**AVIS RELATIF A LA PROTECTION
CONTRE LES EVENTUELS EFFETS NOCIFS ET NUISANCES
PROVOQUES PAR LES RAYONNEMENTS NON IONISANTS
GENERES PAR DES ANTENNES EMETTRICES STATIONNAIRES**

Commune : MORLANWELZ - Exploitant : PROXIMUS

Référence exploitant : 64BEA_01

Rapport n° 1581 / 2023

Figure 1 : Vue en plan des lieux de séjour et des points de contrôle

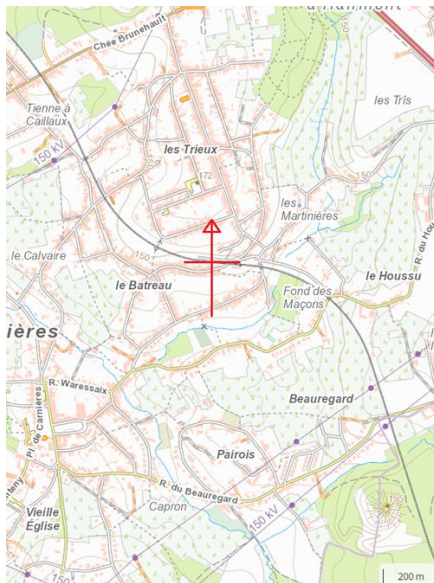
En ce qui concerne les antennes de l'installation mentionnées dans le tableau 1, la distance maximale à laquelle la limite pourrait être atteinte, à l'extérieur, est égale à 72,4 m. S'il n'y a pas de LS à une distance inférieure, les antennes respectent forcément la limite d'immission.

Dans le cas des LS situés à l'intérieur des bâtiments, une atténuation d'obstacle est prise en compte et il en résulte que la distance maximale à laquelle la limite pourrait être atteinte se réduit à 51,3 m.

Les résultats de l'évaluation décrite au paragraphe 4 indiquent que les antennes émettrices stationnaires de l'installation faisant l'objet du présent avis ne produisent pas, dans un lieu de séjour, un rayonnement électromagnétique maximum supérieur aux limites fixées à l'article 4 du décret.

En conclusion, les antennes émettrices stationnaires faisant partie de l'installation référencée dans le paragraphe 2 et dont les caractéristiques techniques sont résumées dans le tableau 1 **respectent les limites d'immission** fixées à l'article 4 du décret du 8 décembre 2022 (M.B. du 16.12.2022) modifiant le décret du 3 avril 2009 relatif à la protection contre les éventuels effets nocifs et nuisances provoqués par les rayonnements non ionisants générés par des antennes émettrices stationnaires.
